リサイクル燃料備蓄センター  
設計及び工事の計画の変更認可申請書  
(補足説明資料)

使用済燃料貯蔵建屋の耐震性

令和 4 年 7 月

リサイクル燃料貯蔵株式会社

図2 基礎スラブの温度条件 (夏期)

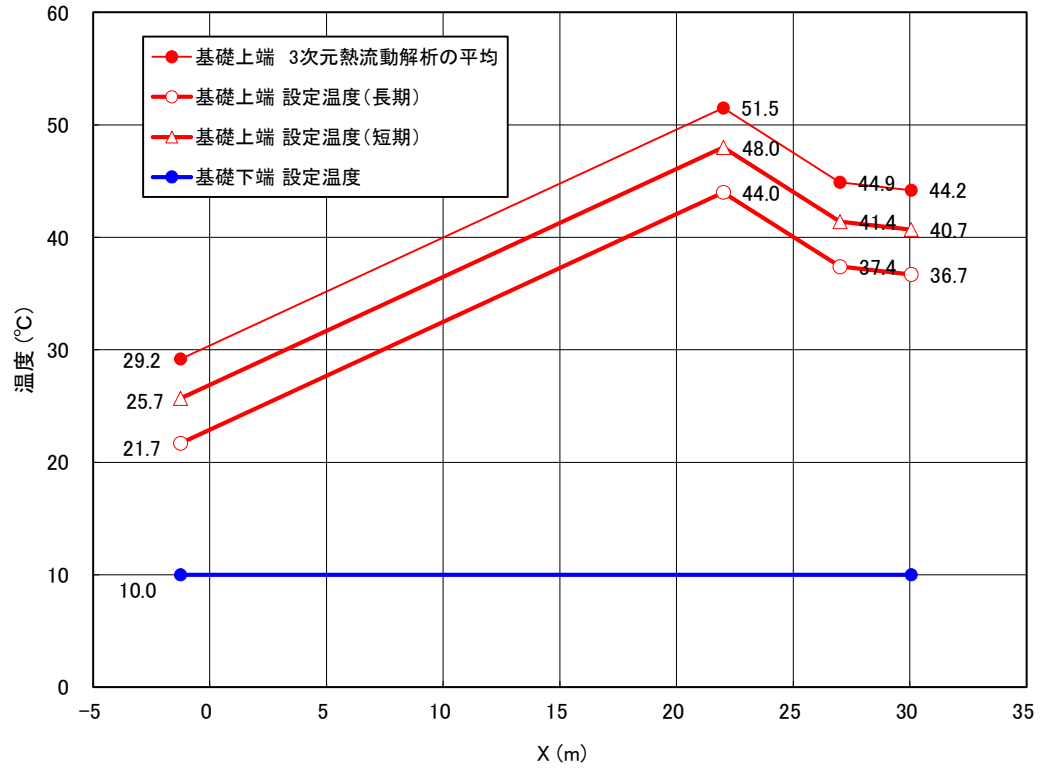
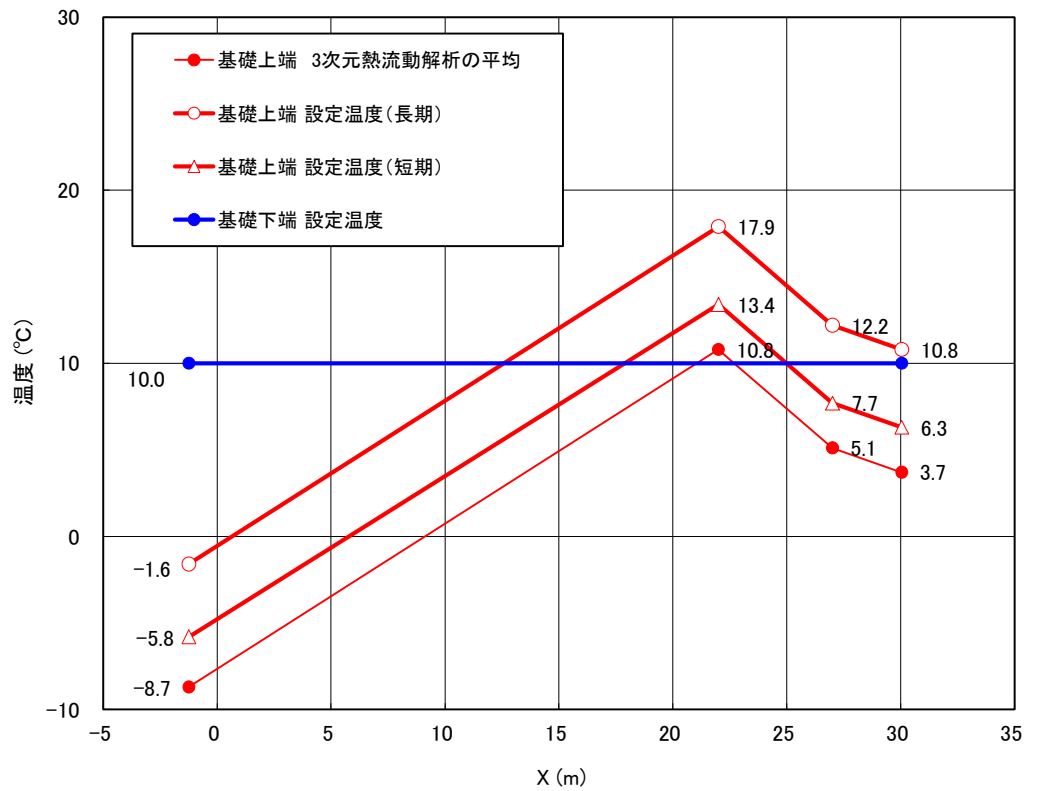
| 項目          | コメント内容                                                                                                                                                                            |
|-------------|-----------------------------------------------------------------------------------------------------------------------------------------------------------------------------------|
| 耐震<br>(第7条) | 建屋除熱評価（添付書類3 添付3-2 P12 図8, PDF754）では床最高温度が56.9℃となっており、一方で貯蔵建屋の耐震評価（添付書類3 添付5-2-1 P13 表5.1-1, PDF1214）においては貯蔵区域基礎上面温度が夏短期で48.0℃となっている。三次元熱流動解析結果に基づき設定した温度分布から48.0℃としたプロセスを説明すること。 |

基礎スラブの応力解析に用いる温度設定は、三次元熱流動解析による躯体表面温度を基本として設定を行うこととしている。設定にあたっては、基礎スラブの全体的な挙動を把握する目的に適うよう、貯蔵区域の長辺方向（東西方向）には、三次元熱流動解析結果を平均化するため、貯蔵架台との接触部などで、指摘の56.4℃というような局所的に発生する温度はあるものの、最小二乗法により平均化した温度分布を与えることとした。

設定した温度分布を図2及び図3（図中の●印）に示す。

さらに、夏期及び冬期の温度分布と長期荷重及び短期荷重用の温度設定を行うために、上記(1)給気温度の設定で算出した給気温度と三次元熱流動解析における給気温度の差分を考慮して、図2及び図3に示すように、夏期及び冬期それぞれについて、基礎スラブ上端の長期荷重用温度条件及び短期荷重用温度条件（図中の○印及び△印）を設定している。

図1(1) 建屋の最大応答加速度の比較 (Ss-A 及び Ss-B1, NS 方向)

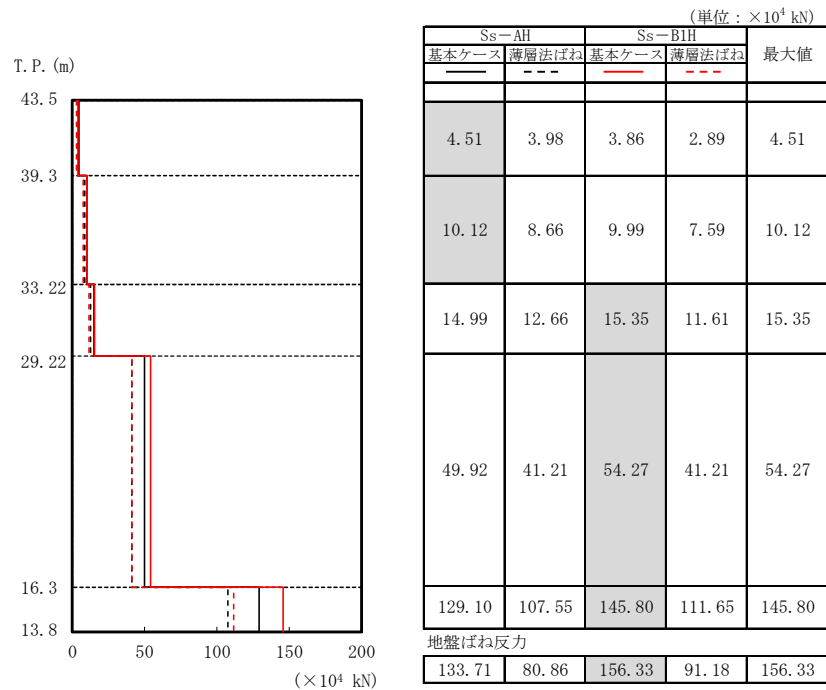
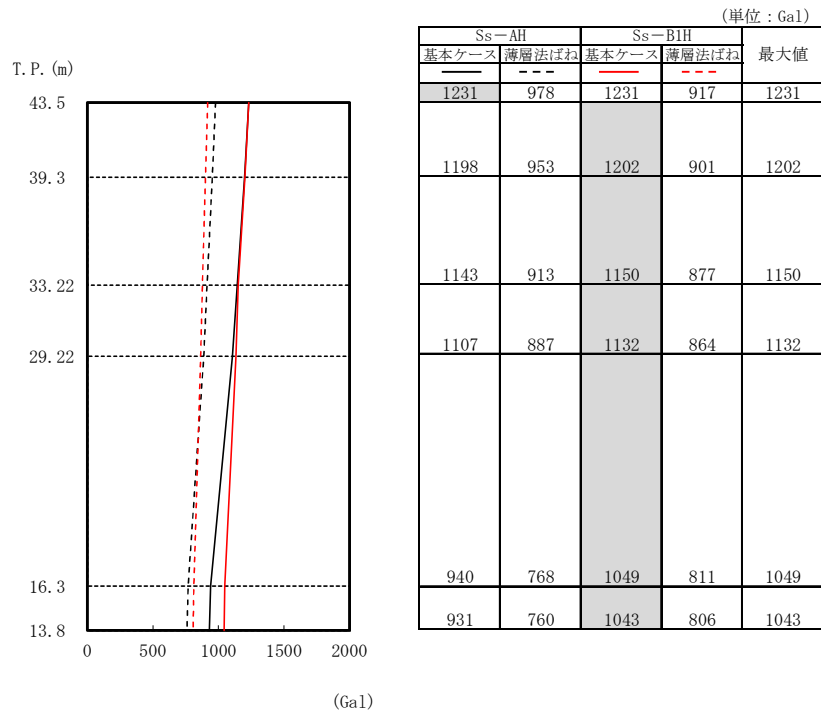
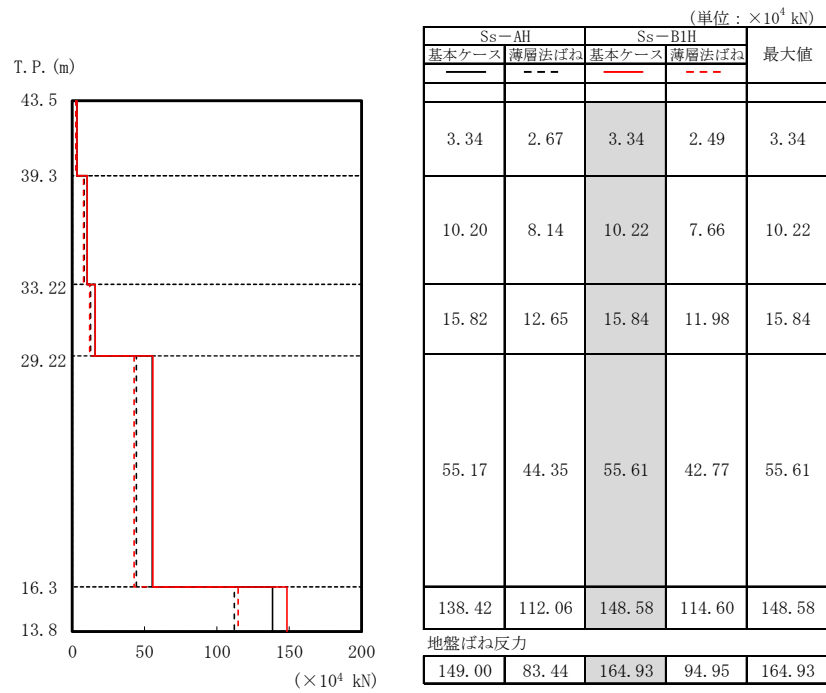
当社の手法による地震応答解析モデル（群杭係数を用いた地盤ばね）と、日本原子力発電が用いている地震応答解析モデル（薄層法<sup>※</sup>を用いた地盤ばね）を用いた地震応答解析を比較する。

群杭係数法を用いた地盤ばねによる地震応答解析結果（基本ケース）と、薄層法を用いた地盤ばねによる地震応答解析結果を図1に示す。

両者の応答の比較から、群杭係数を用いた地盤ばねを用いた地震応答解析結果の方が、薄層法を用いた地盤ばねによる地震応答解析結果より大きな応答となることから、現状の地盤ばねの設定方法は保守的な評価を与えることとなる。

図1(1) 等価線形解析による地盤のひずみ分布

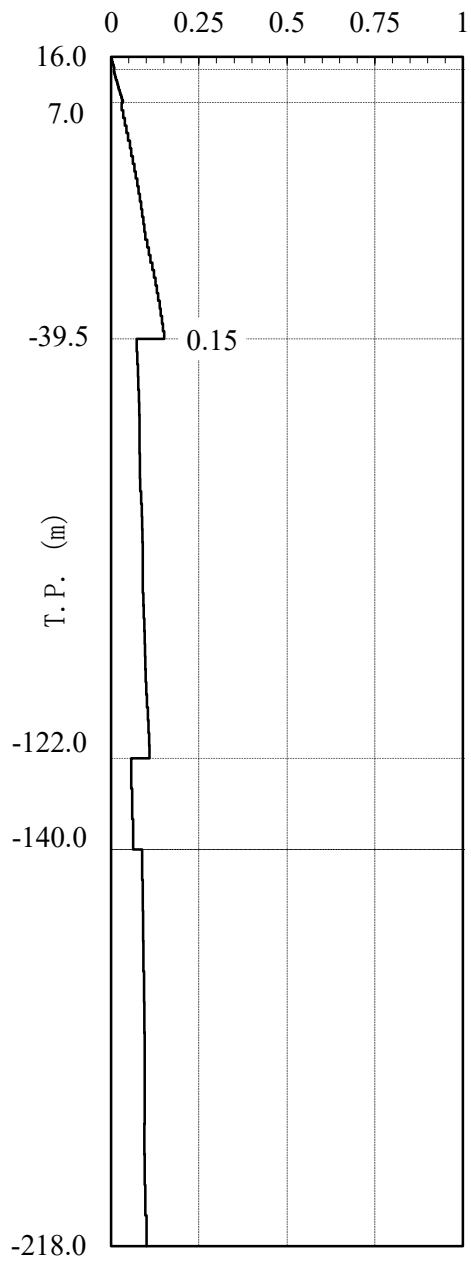
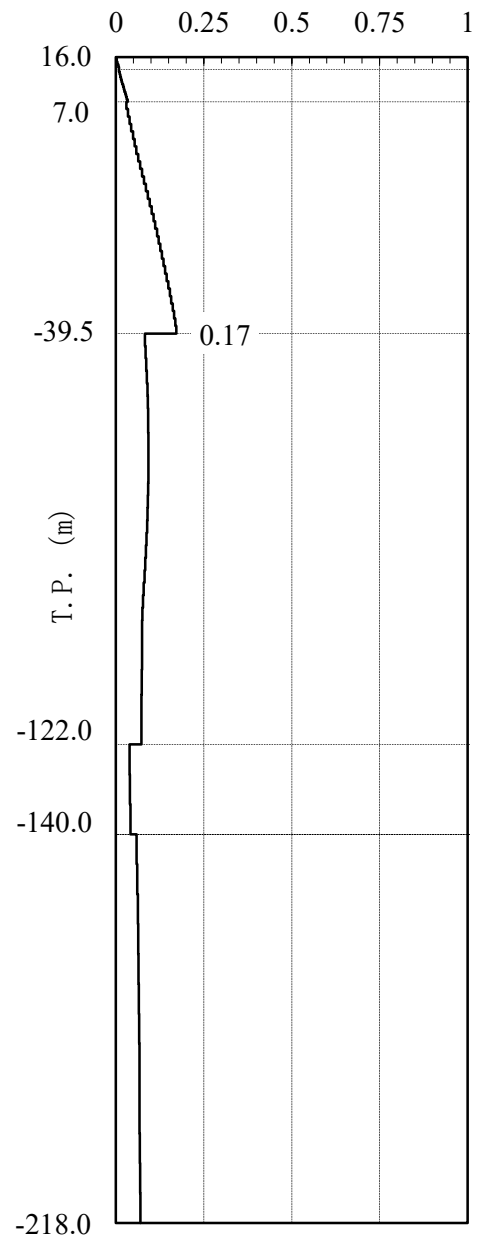
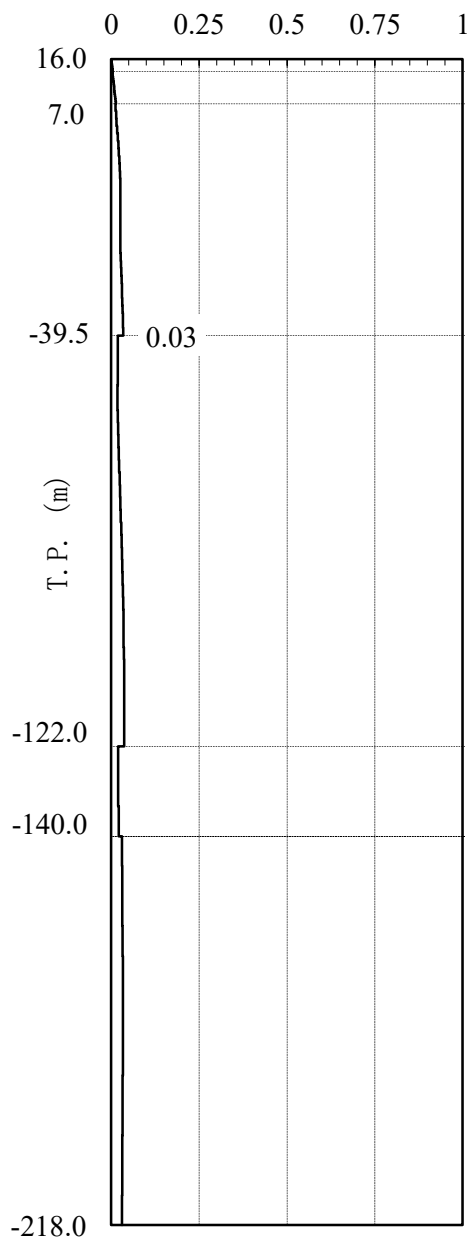
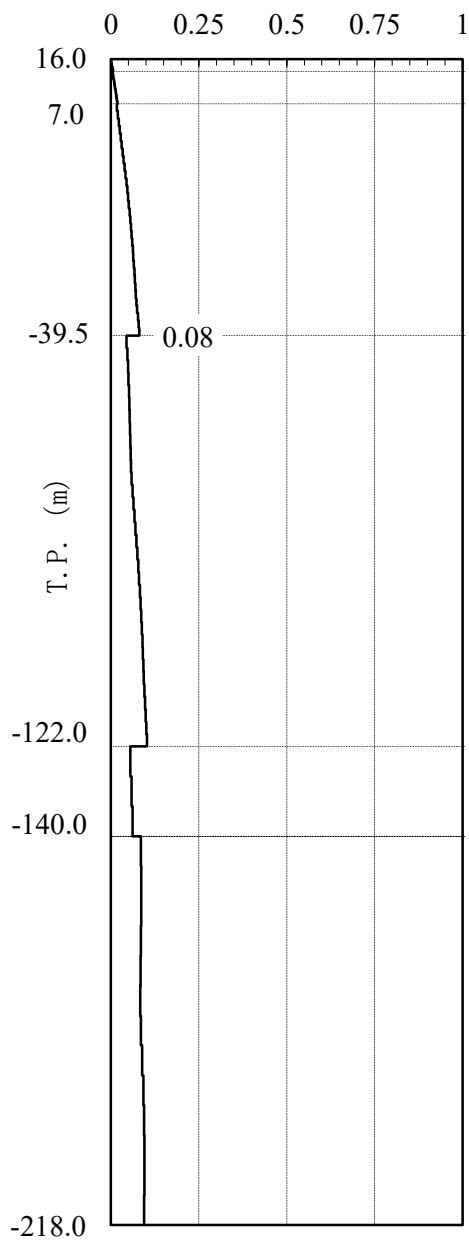
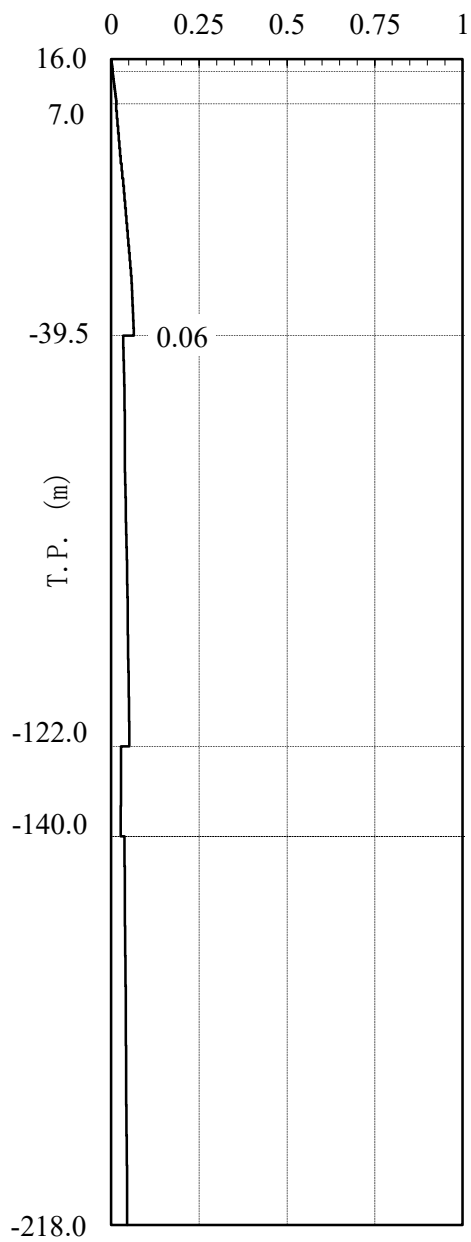
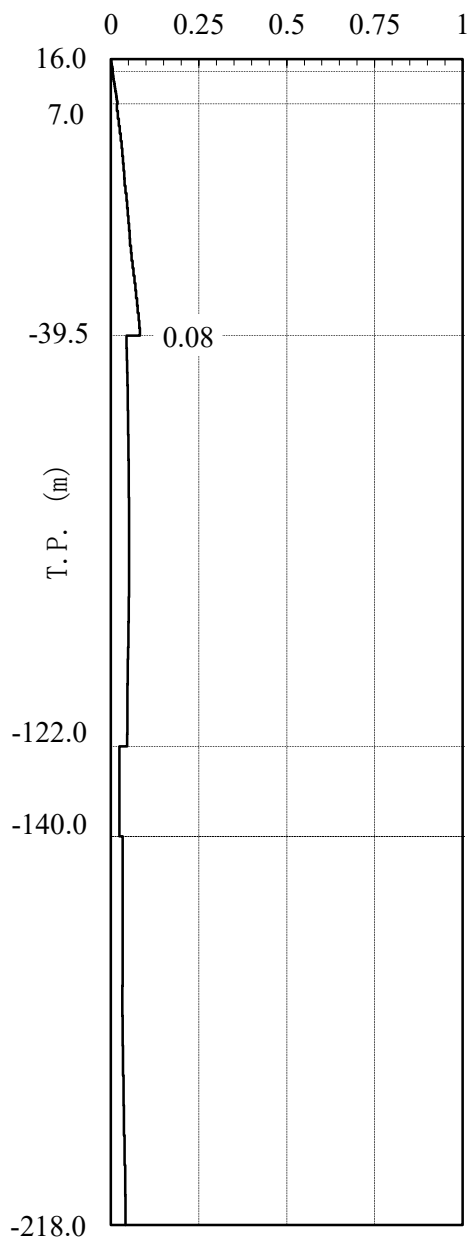
| 項目          | コメント内容                                                                                                                                                                                                                    |
|-------------|---------------------------------------------------------------------------------------------------------------------------------------------------------------------------------------------------------------------------|
| 耐震<br>(第7条) | 有効せん断ひずみの算定方法について説明すること。そのうえで、地盤データが変わらなくても Ss 地震波のスペクトルにより有効せん断ひずみが変わりうるのか、基準地震動が大きくなったことで有効せん断ひずみや減衰定数が変わったのか、2DE-AH1 はスペクトルが Ss-AH と異なるため減衰定数に差があるのか、説明すること。また、既設工認でもあったばらつきの検討や事業変更許可審査会合であった一律3%としたときの比較を追加する必要はないか。 |

基準地震動  $S_s$  に対する、等価線形解析による地盤のせん断ひずみ分布を図1に示す。せん断ひずみの最大値は  $S_s-B1H$  における0.17%であり、等価線形解析が適用できるせん断ひずみの上限である0.1～1%を超えない値となっている。
